AVIS IRSN N° 2022-00065

Objet : REP – EDF – Centrale nucléaire de Gravelines – INB 122 – Réacteur n° 6 – Modification temporaire du chapitre III des règles générales d'exploitation pour autoriser des travaux de maintenance préventive et curative sur un transformateur auxiliaire.

Schéma simplifié du raccordement de l'alimentation auxiliaire en 225 kV aux réacteurs n° 5 et n° 6 de la centrale nucléaire de Gravelines prévu durant les travaux.

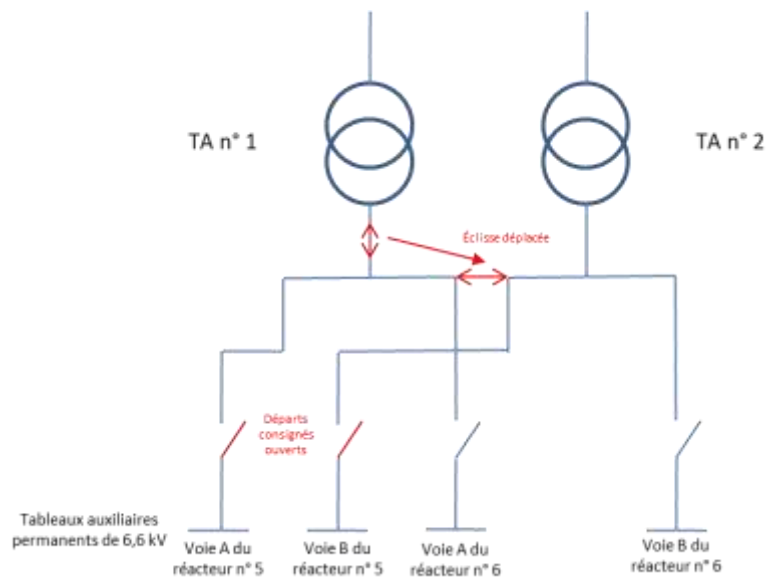
atypique, néanmoins prévu à la conception, afin de réalimenter les deux tableaux des auxiliaires permanents (voie A et voie B) du réacteur n° 6 par un seul TA (à savoir le TA n° 2 sur le schéma ci-dessous).

EDF réalisera ainsi un déplacement des éclisses² afin de permettre, durant les travaux, l'alimentation électrique des tableaux des auxiliaires permanents des voies A et B du réacteur n° 6 par le TA restant disponible (à savoir le TA n° 2). De plus, à l'aide d'une consignation, EDF rendra impossible, durant les travaux³, la réalimentation des tableaux électriques du réacteur n° 5 par le TA n° 2. À l'issue des travaux, afin de retrouver une configuration initiale, ces éclisses seront à nouveau déplacées et les tableaux des auxiliaires permanents du réacteur n° 5 réalimentés par les TA.

L'ensemble de ces éléments n'appelle pas de remarque particulière de la part de l'IRSN.

Compte tenu de l'objectif de fiabilisation de l'alimentation électrique externe auxiliaire des réacteurs n° 5 et n° 6 de la centrale nucléaire de Gravelines et, durant l'intervention, de la mise en place d'un raccordement provisoire permettant de réalimenter les deux tableaux des auxiliaires permanents du réacteur en production par le TA disponible, l'IRSN estime acceptable, du point de vue de la sûreté, la modification temporaire des STE du réacteur n° 6 de la centrale nucléaire de Gravelines, telle que soumise à l'autorisation de l'ASN par EDF.
